SITUACE STAVBY M 1:250

Vypracoval	Hlavní projektant	 ING. ONDŘEJ PAVELKA projektové práce a poradenství v oblasti dopravních staveb tel.: +420 739 719 776 e-mail:projekce@atlas.cz Oškovrh 7, 28906 Opolany		
Vedoucí projektu	Technická kontrola			
Ing. Ondřej Pavelka				
Objednatel:				
Obec Chleby, Průběžná 100, 289 39 Chleby				
Akce:			Souřadnicový systém	S-JTSK
Výstavba chodníku v ul. Průběžná, Chleby			Výškový systém	Bpv
			Formát:	5xA4
			Datum:	10/2021
			Stupeň:	ZMĚNA
			Z.Č.:	15/18/OP
Výkres:			Měřítko:	Příloha:
SITUACE STAVBY-ZMĚNA			1:250	D.1

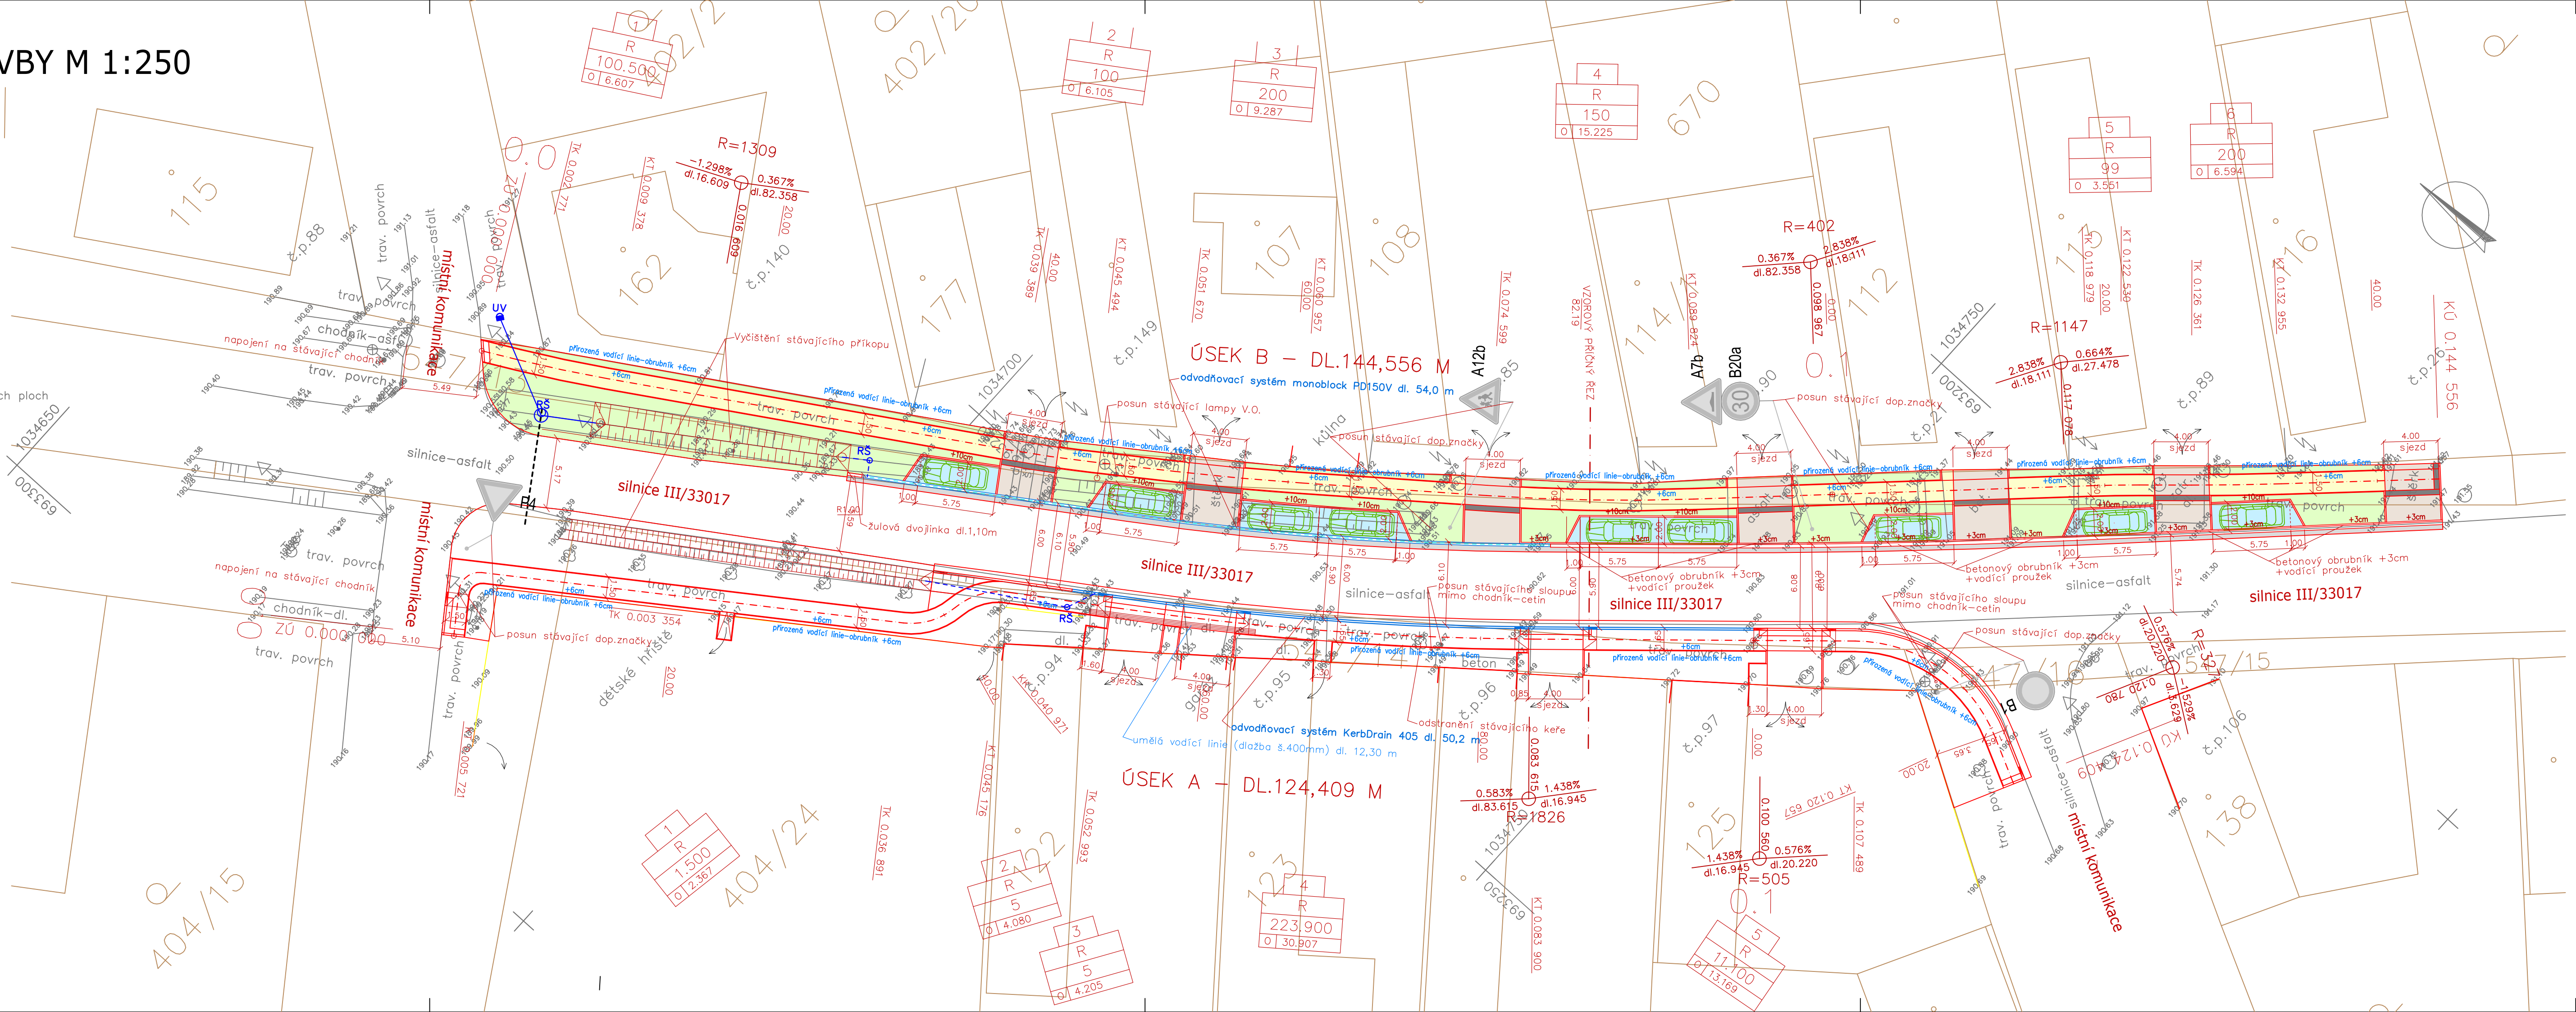
Změna stavby před dokončením je vyvolána nedostatkem stavebního materiálu na trhu - odvodňovacích žlabů. Řešením je jejich částečná náhrada v délce 576m za povrchové odvodnění pásem betonových krajníků navazujících na povrch asf.komunikace a vyvýšenou obrubou.

Další změna řeší posun podélných parkovacích stání vždy směrem k jednomu sjezdu tak, aby vznikly větší a jednotnější pásy zeleně pro údržbu
